## **E2080 - LICEO LUGANO 2 SAVOSA – Risposte Concorso N°. 23114**

**23114 - Opere da impermeabilizzazione tetti piani occorrenti al risanamento dei lucernari e la sistemazione dei pluviali presso il Liceo Lugano 2 sito sul mappale 2 RFD a Savosa**

### **RISPOSTE**

E2080 - LICEO LUGANO 2 SAVOSA – Concorso N°. 23114

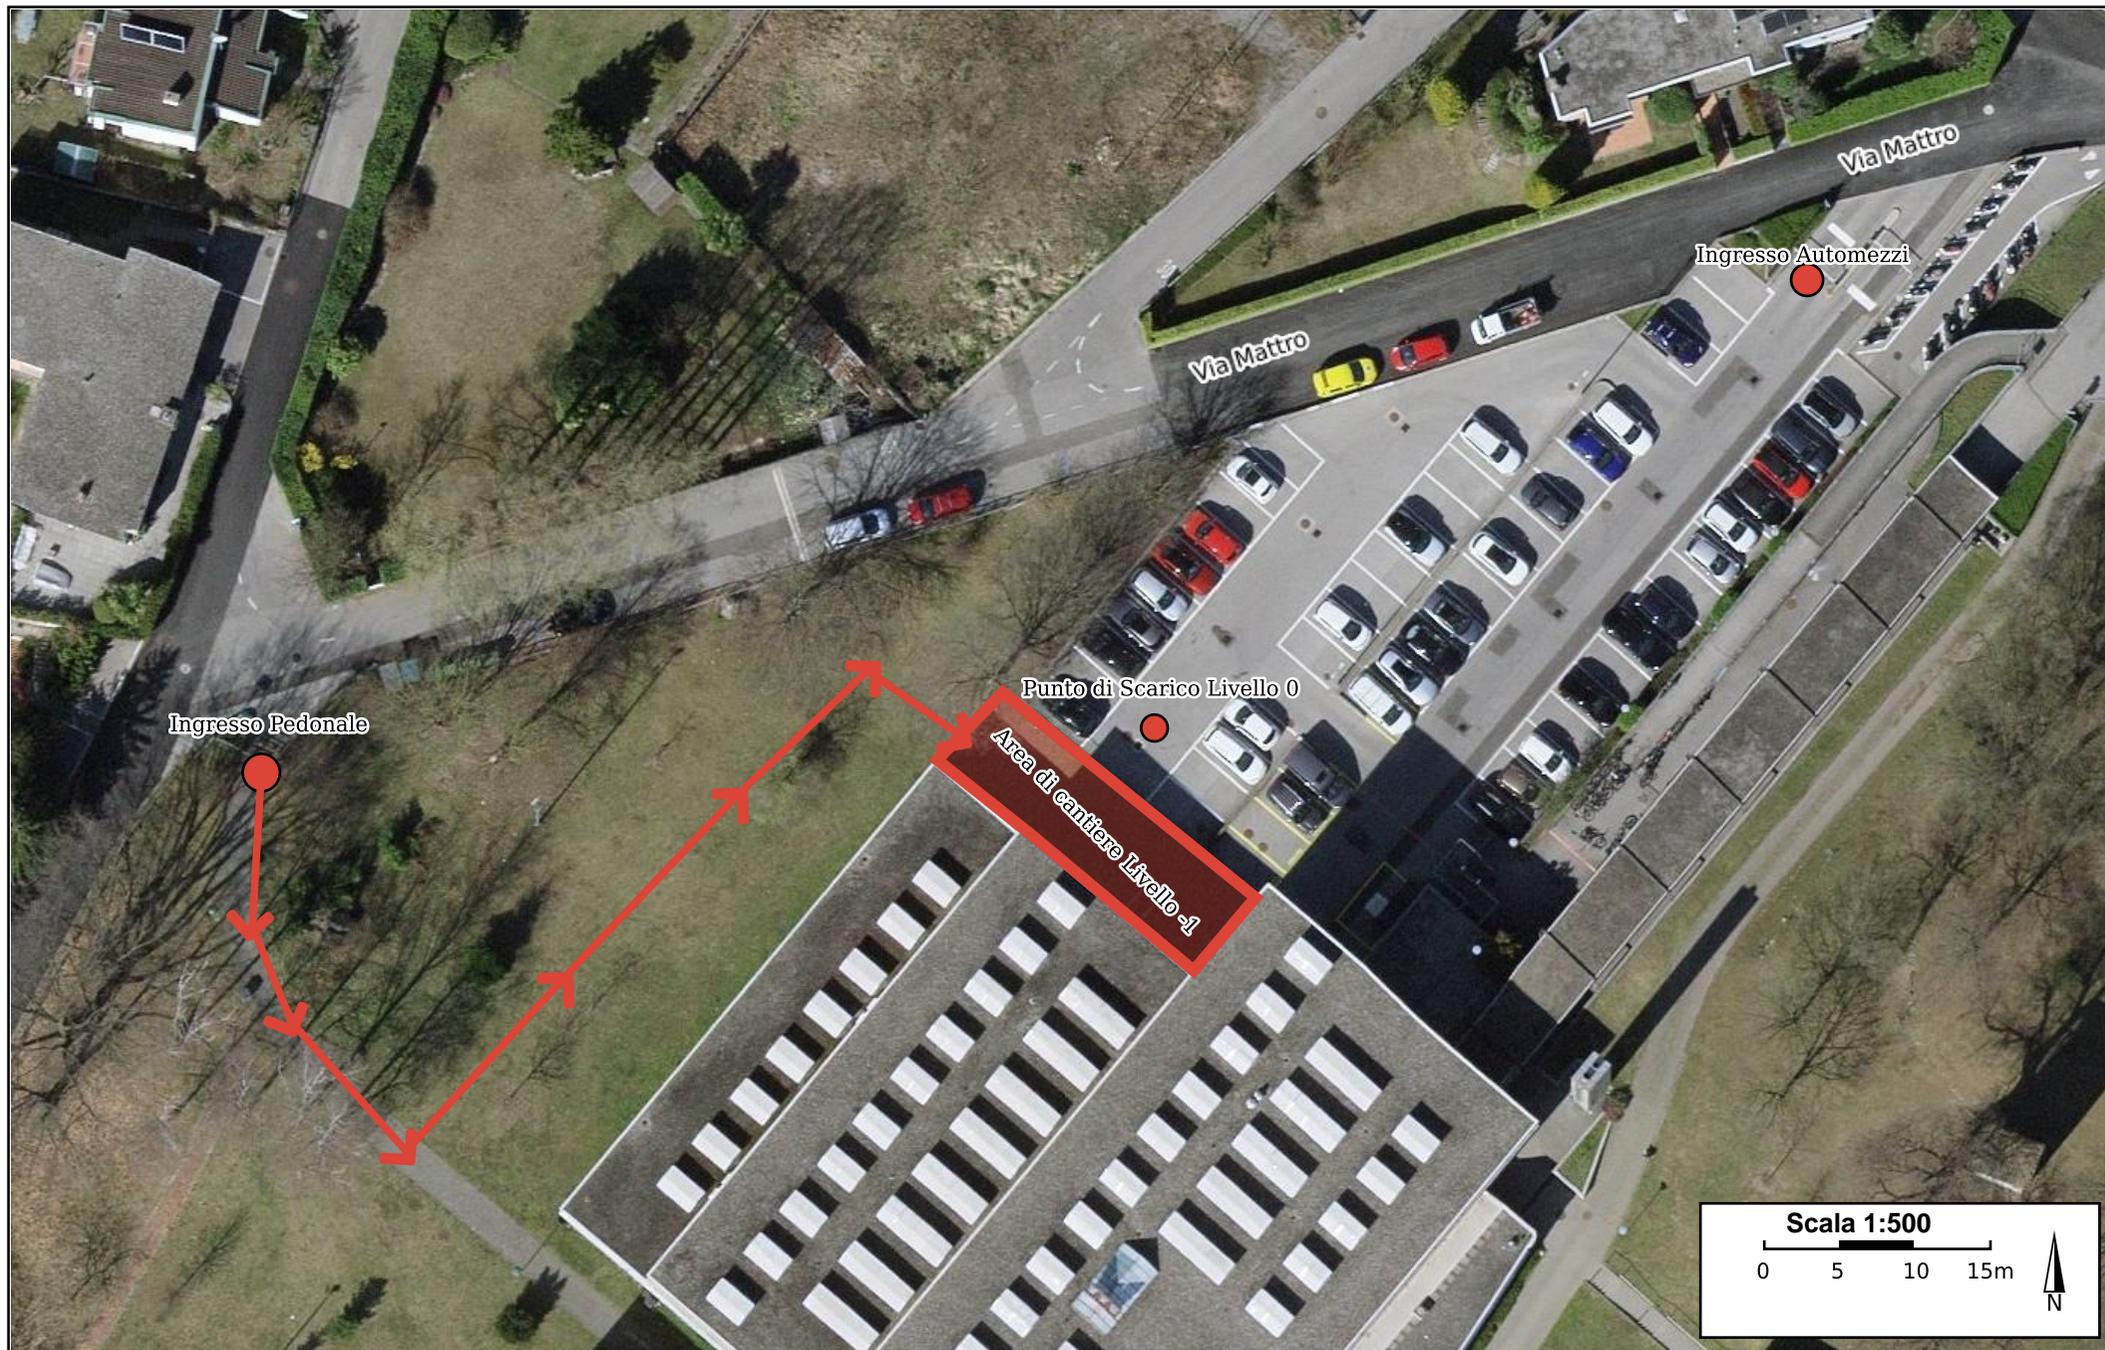
D 4) È possibile avere una planimetria generale con indicazioni sull'ubicazione dell'area di cantiere (piazze per carico e scarico materiale)?

R 4) Si allega planimetria per l'individuazione della zona di cantiere e di carico / scarico materiali. L'ingresso dei mezzi di trasporto e il carico / scarico potrà avvenire dal parcheggio ora riservato al corpo docenti con accesso da via Mattro. Il materiale dovrà poi essere scaricato ad un livello inferiore a quello del parcheggio nell'area di Cantiere.

L'ingresso pedonale degli operai potrà avvenire sempre da via Mattro ma dall'ingresso posto ad ovest.
